DIRETTRICE FERROVIARIA MESSINA-CATANIA-PALERMO

RADDOPPIO GIAMPILIERI FIUME FREDDO

RISCONTRO ALLA RICHIESTA DI INTEGRAZIONI PUNTO N.1

Ministero dell'Ambiente e della Tutela del Territorio e del Mare
Richiesta integrazioni di cui alla Nota Prot. DVA-267 del 08/01/2019

Figura 3 - Alternative di tracciato. Dal km 0+000 al km 7+000 circa

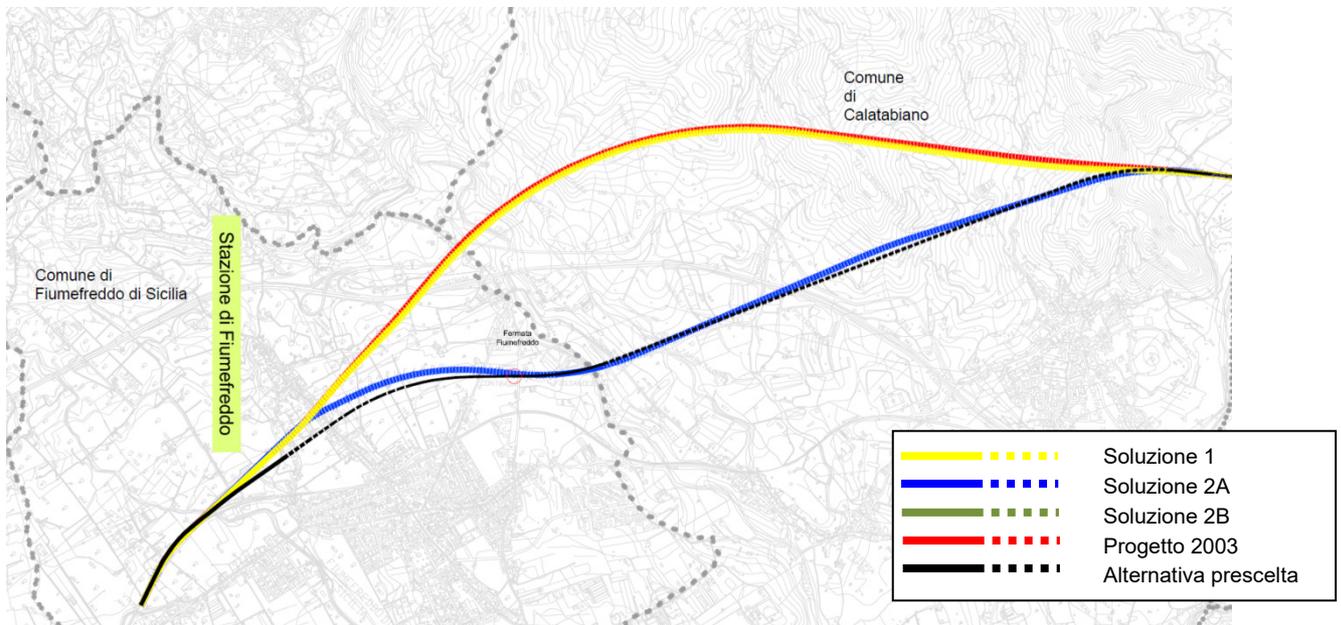
- a. *una descrizione delle alternative ragionevoli, adeguate al progetto e alle sue caratteristiche specifiche, compresa l'alternativa zero;*

Nei primi 7 km circa di tracciato (viadotto Alcantara incluso), le **Soluzioni 1 e 2A** si configurano come equivalenti in relazione alle interferenze con i vincoli paesaggistici.

Figura 9- Planimetria pericolosità idraulica PAI – Tav. 1 di 5

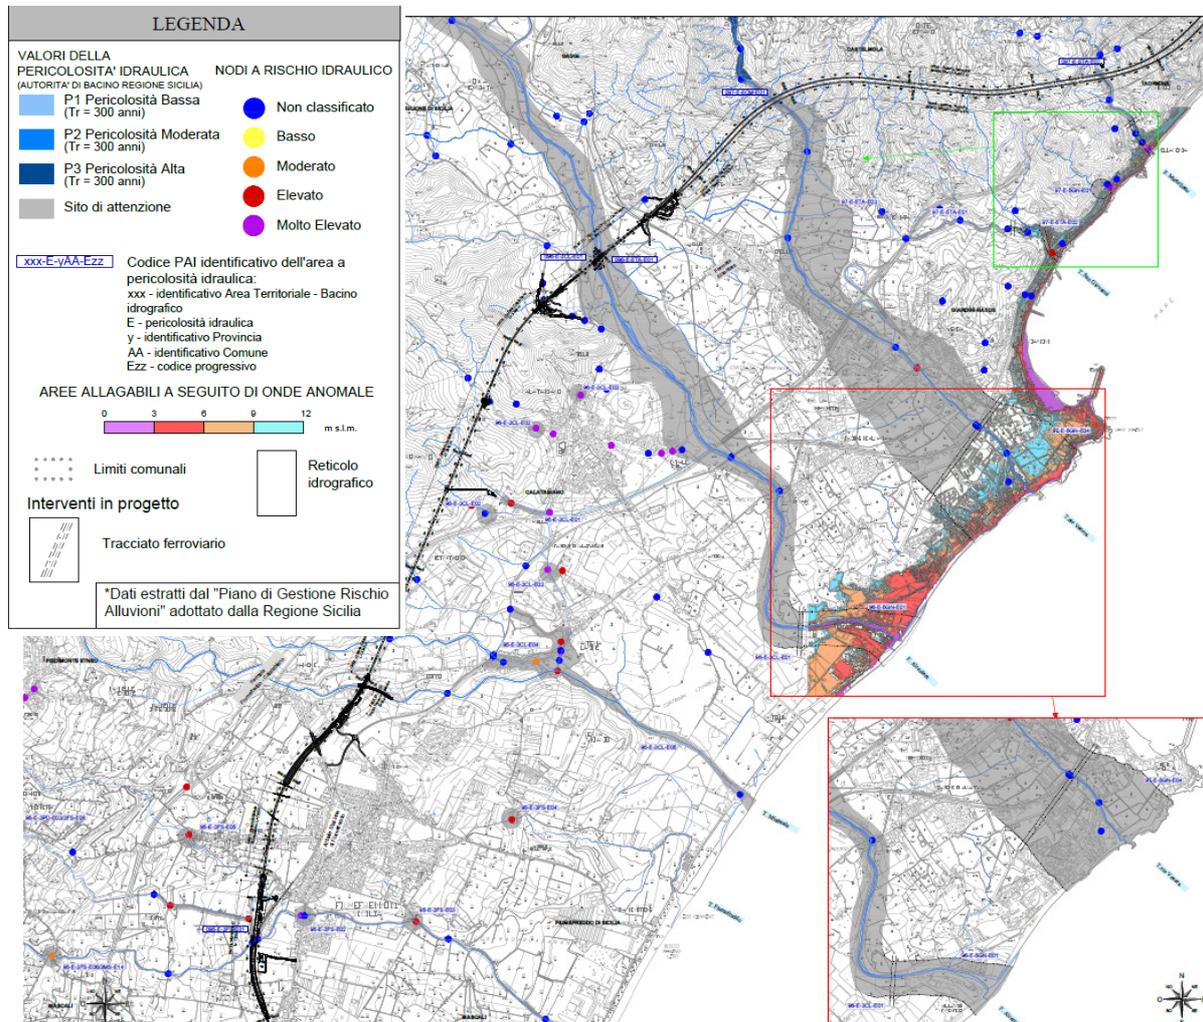
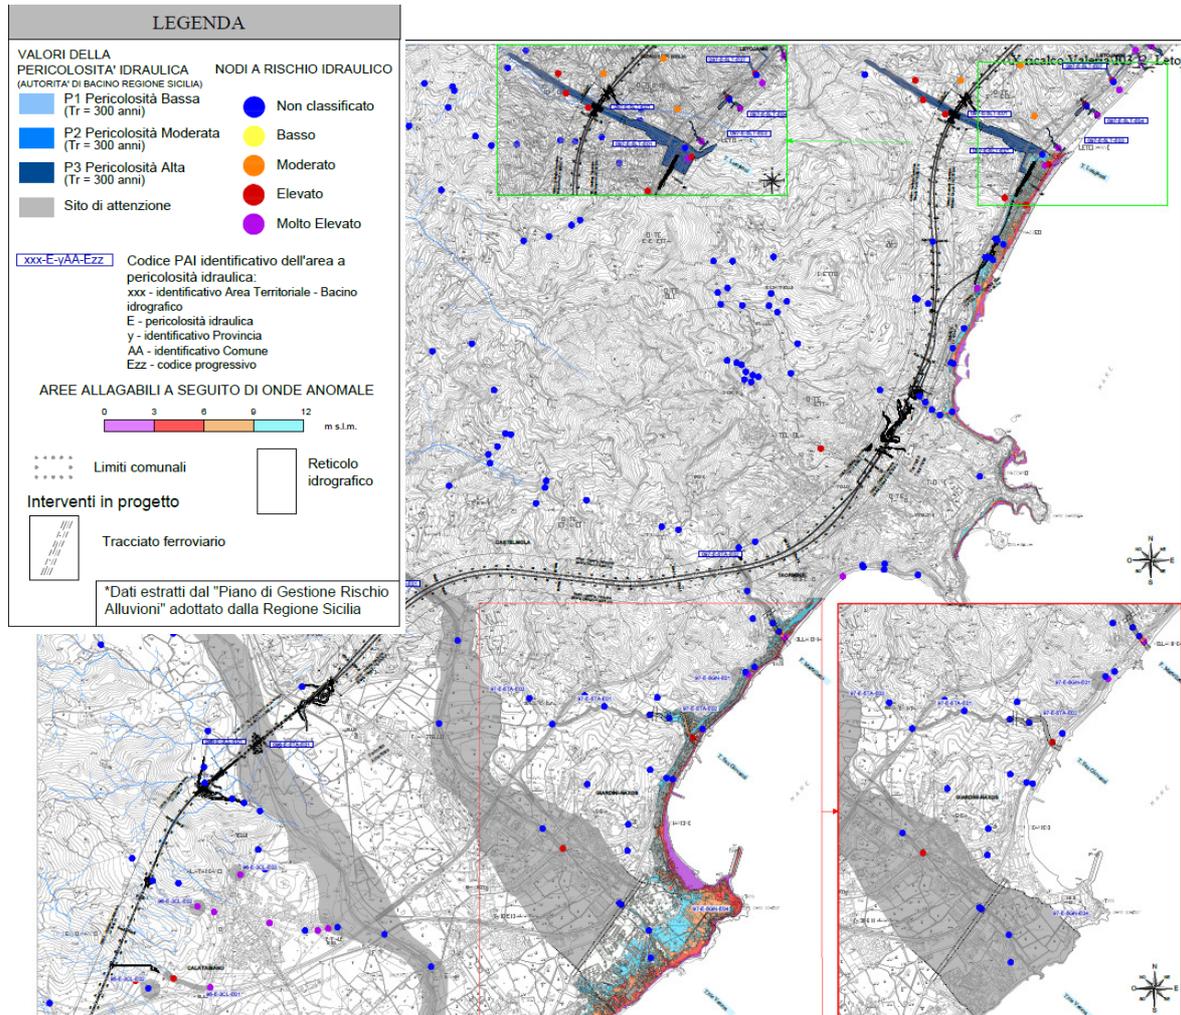
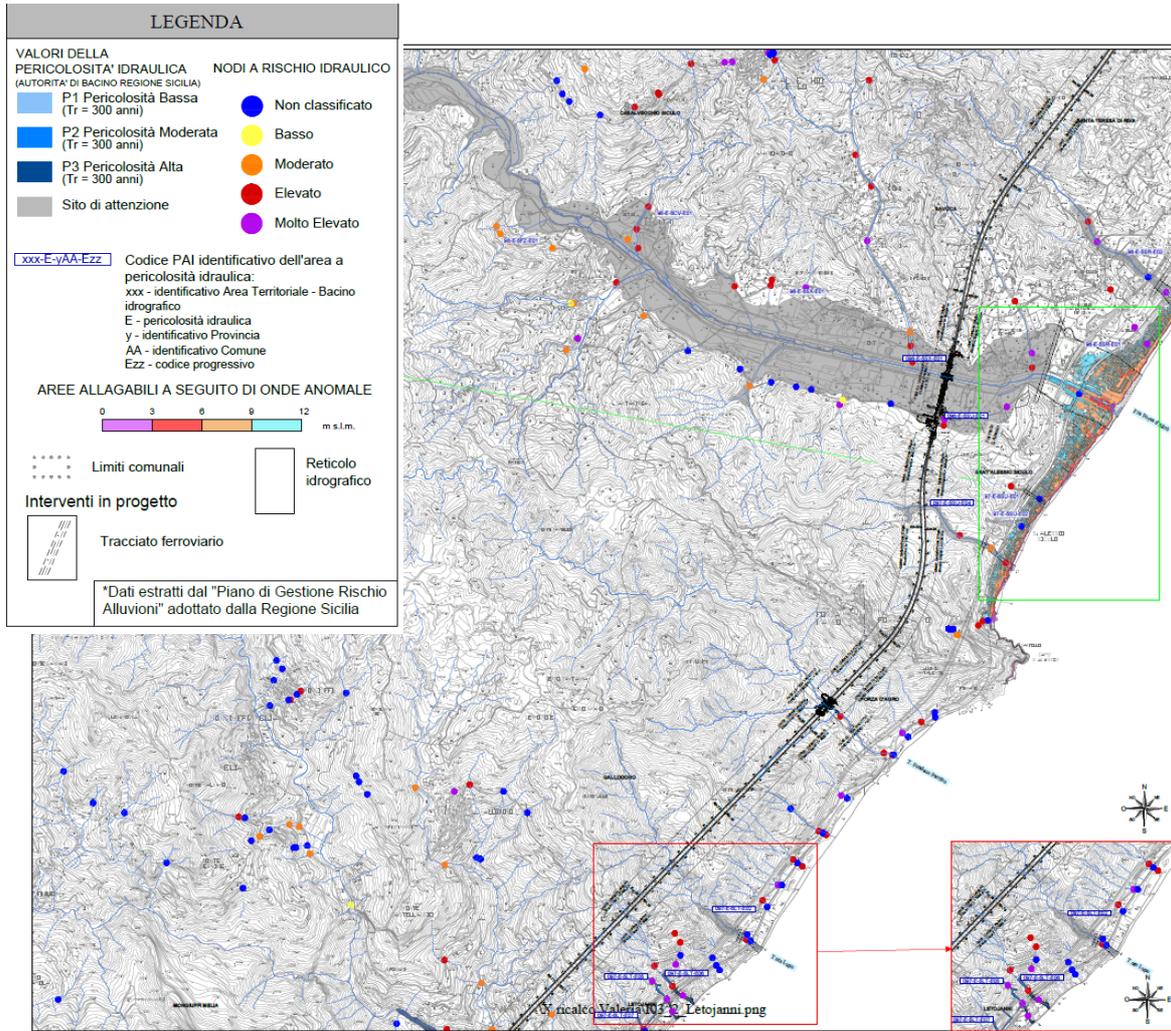
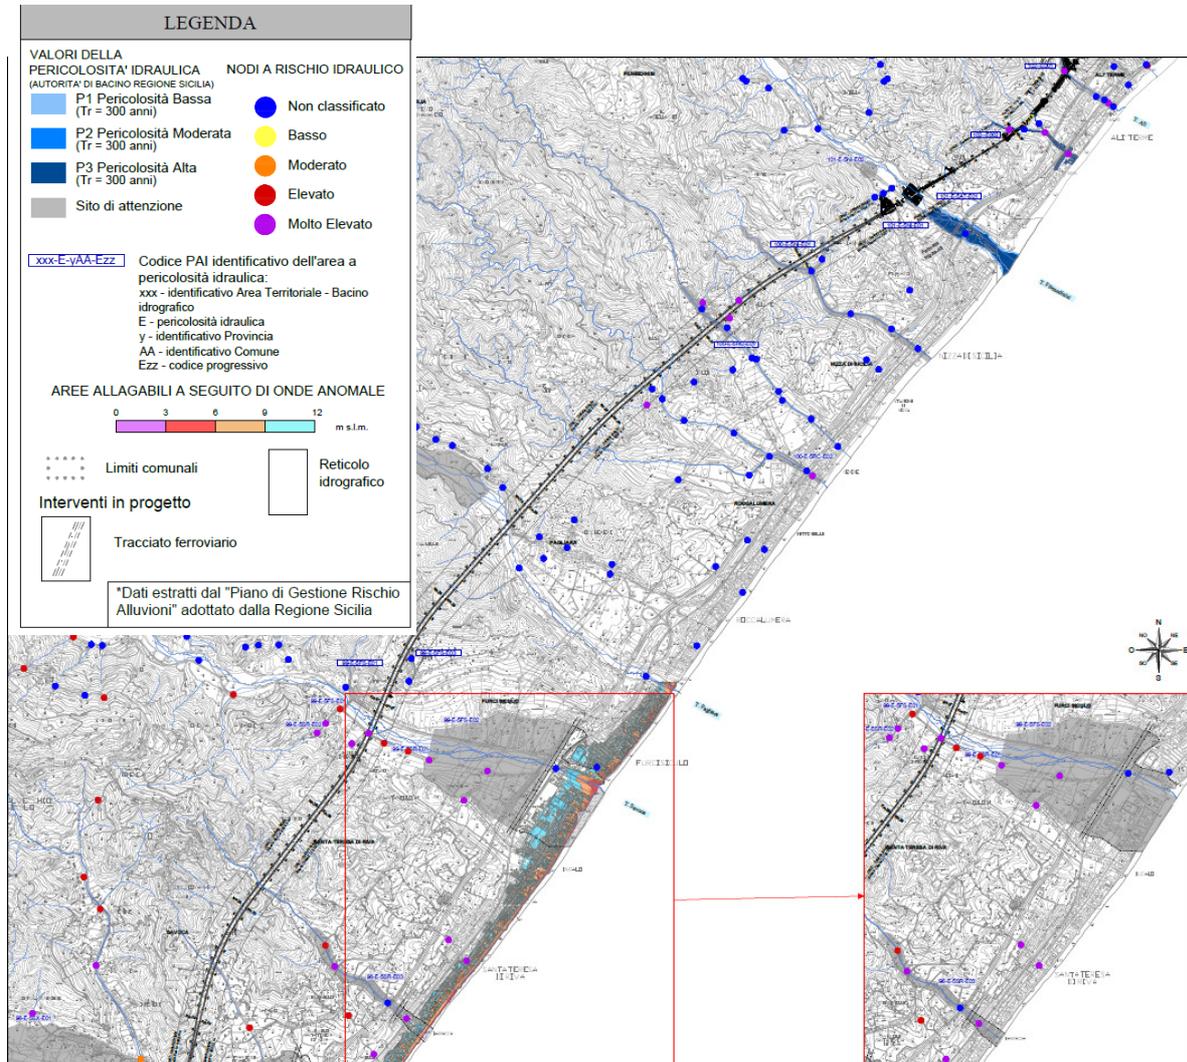
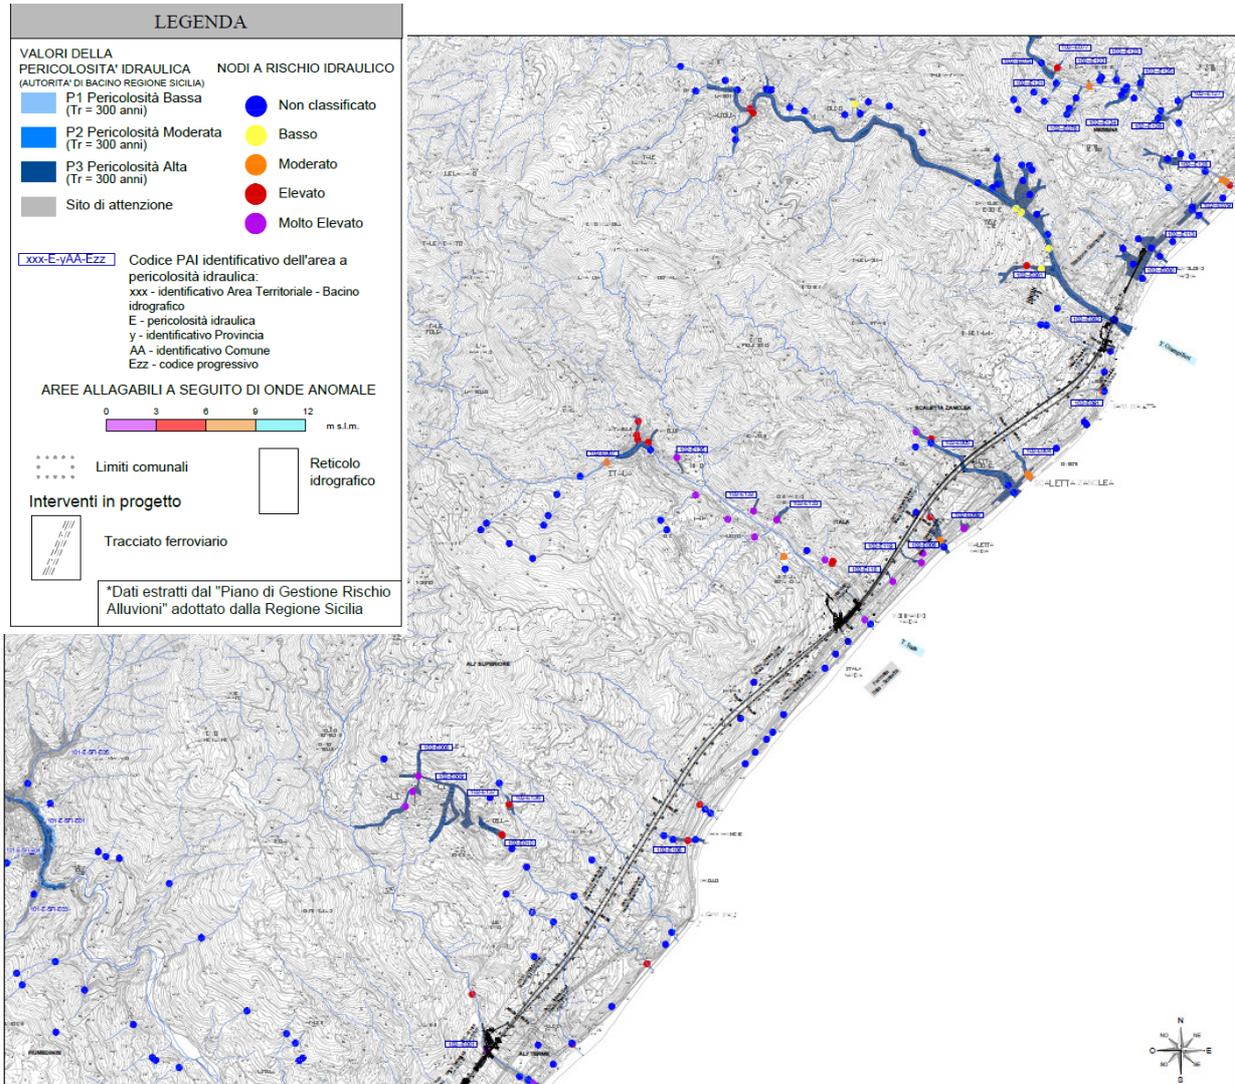
- c. *la descrizione dello stato attuale dell'ambiente (scenario di base) e della sua probabile evoluzione in caso di mancata attuazione del progetto (All. VII, punto 3);*

- Torrente al Km 34 circa, con codice identificativo 102- -E002;
- Torrente Racinazzo al Km 40+550 circa, con codice identificativo 102-E005;
- Torrente Giampilieri al Km 42+200 circa, con codice identificativo 102-E082;
- Stazione Giampilieri, con codice identificativo 102-E080.

In ragione della situazione appena descritta, e al fine di fotografare quella che potrebbe essere *l'evoluzione nel tempo della matrice in analisi*, si è ritenuto opportuno e ragionevole citare la programmazione territoriale che ha provveduto a definire ed indicare una serie di interventi strutturali, da attuare nel tempo, volti a mitigare il rischio e la pericolosità idraulica a cui è soggetta l'area di studio.

Figura 20 - Planimetria pericolosità idraulica PAI – Interferenza con Pericolosità Idraulica P3

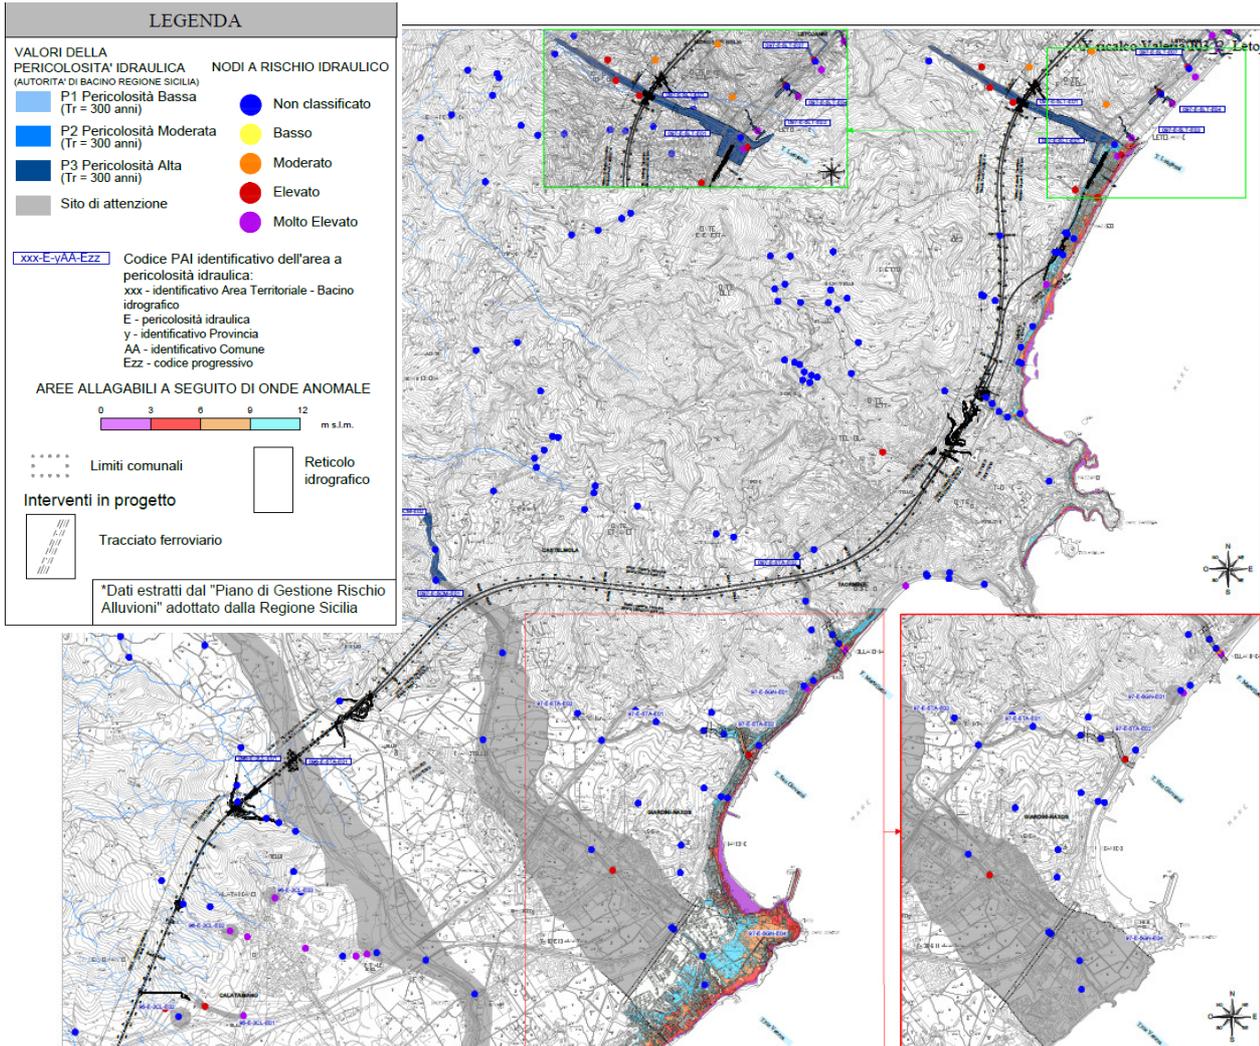
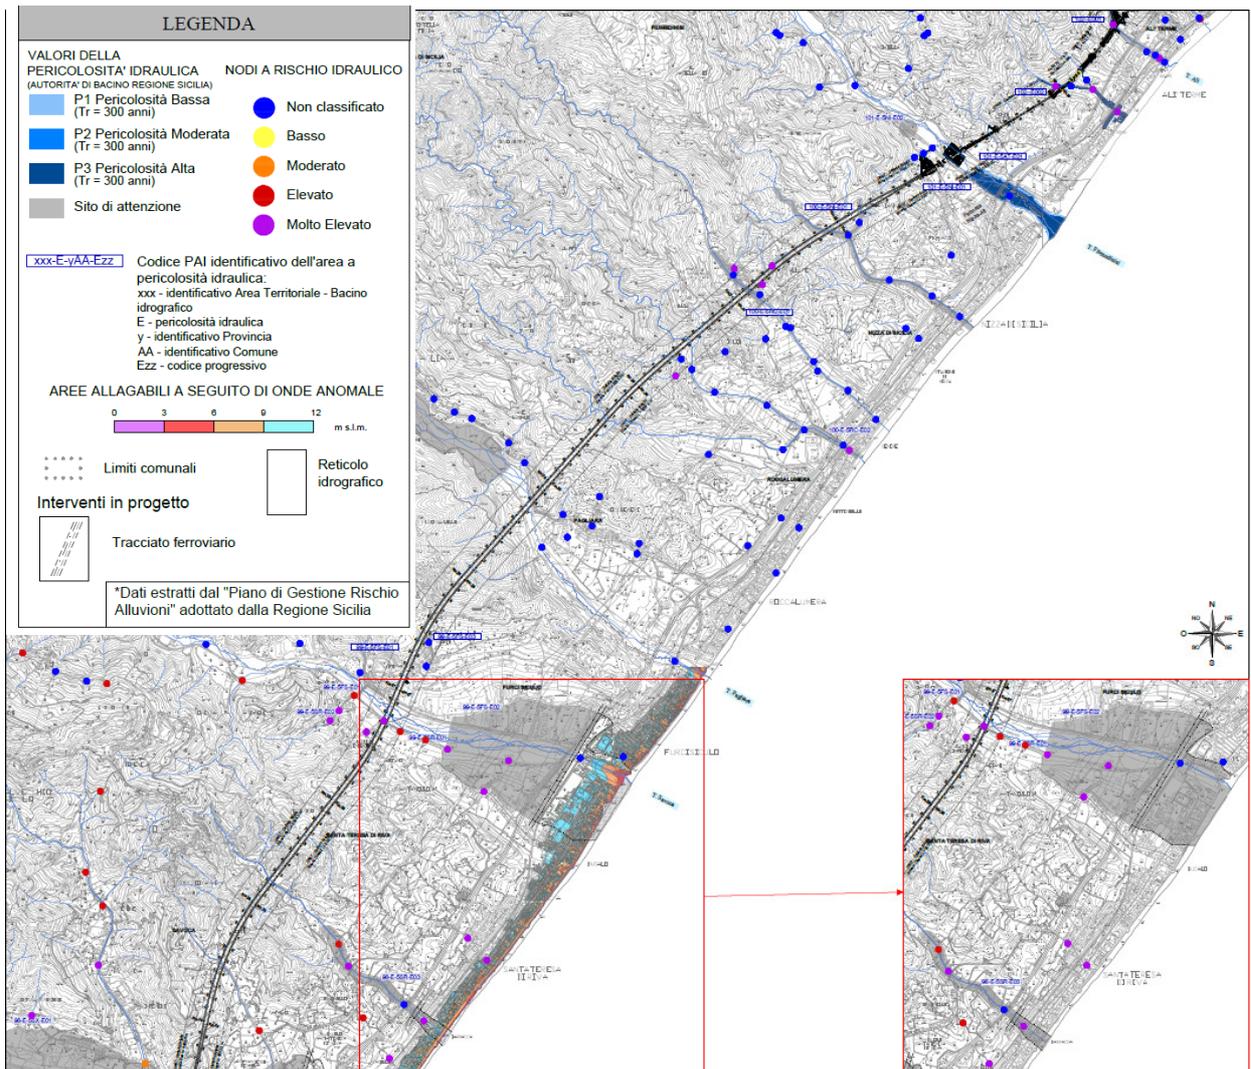
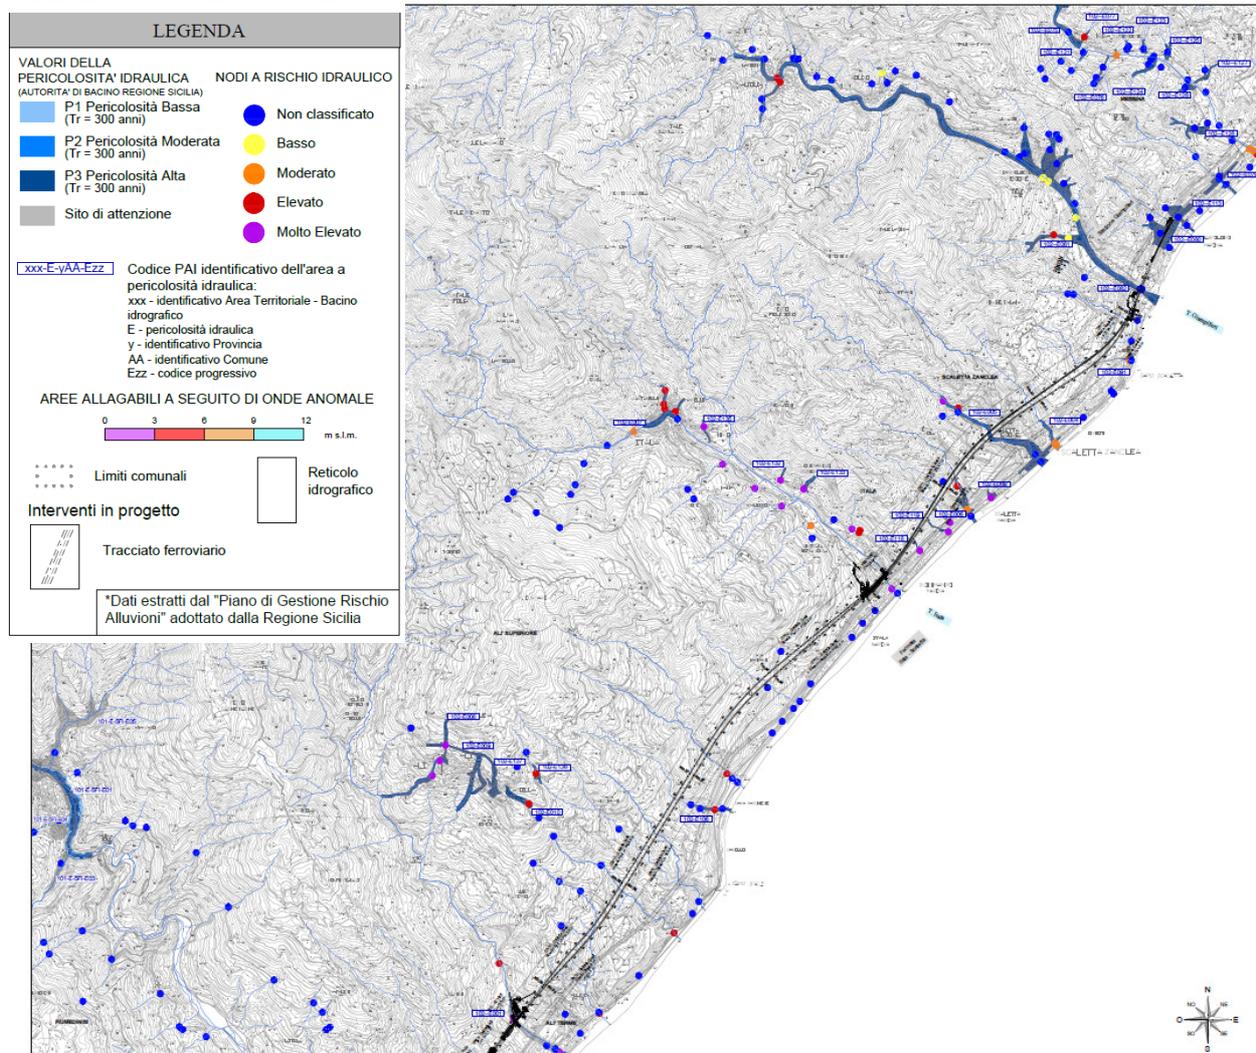
- f. *a descrizione degli impatti ambientali derivanti dalla vulnerabilità del progetto ai rischi di gravi incidenti e/o calamità (All. VII, punto 9);*

Sono presenti inoltre alcune interferente con **aree a pericolosità idraulica P3 Alta** (Tempo di ritorno = 300 anni), come si evince dalla planimetria di Pericolosità idraulica del PAI:

- Torrente Letojanni al Km 16+100 circa, con codice identificativo dell’area 097-E-5LT-E01;
- Torrente al Km 34 circa, con codice identificativo 102- -E002;
- Torrente Racinazzo al Km 40+550 circa, con codice identificativo 102-E005;
- Torrente Giampilieri al Km 42+200 circa, con codice identificativo 102-E082;
